平成20年度定期監査（工事監査）の結果について（公表）

平成20年度工事監査

技術調査結果報告書

I 上識名配水池建設工事

写真－1

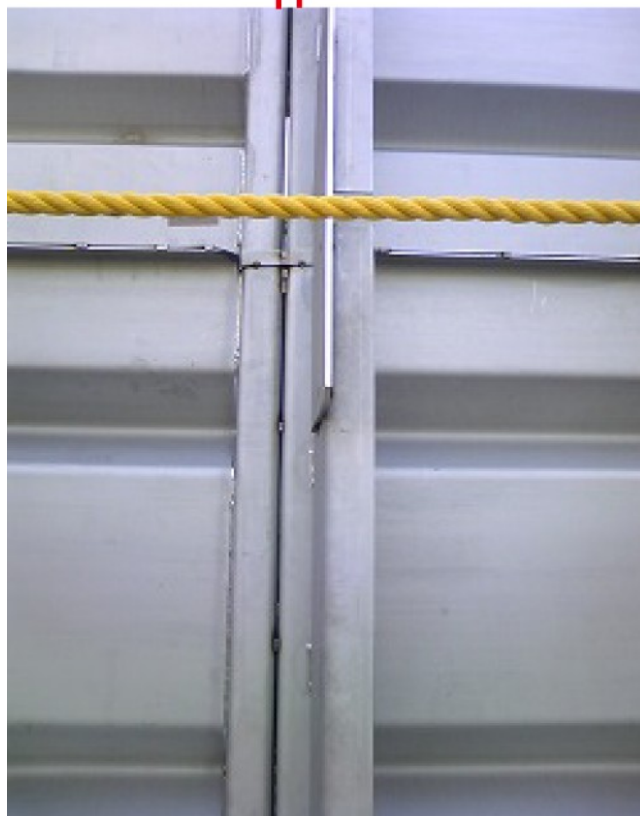
- （1）底板と下部補強材との取付けに関しては、写真－1 に示したように、点付け溶接（○の位置）が行われていた。ステンレス鋼板の組立てが完了した時点で本溶接を行うものとなるが、底板部分は、組立の進行に伴ってひずみが生じてくるため、点付け溶接箇所の点検を細かく実施しておくことが必要であると思われる。

写真－5

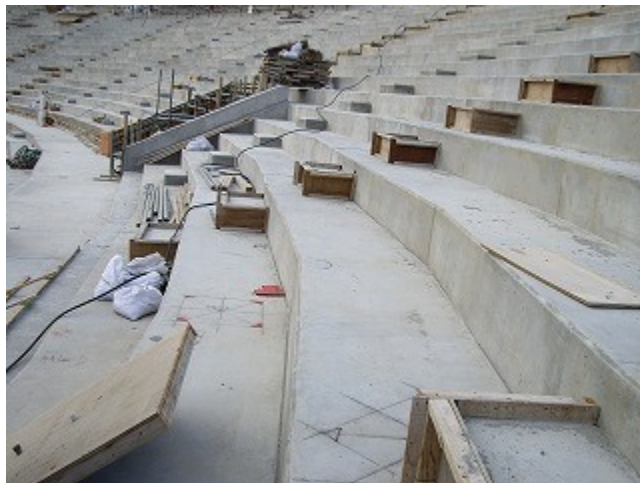
鉄筋組立が完了しているスタンドのキールアーチ付近の梁鉄筋の状況を調査したところでは、写真－5に示すように、配筋ピッチやかぶり等についてサンプル調査を行ったところでは良好なものであった。
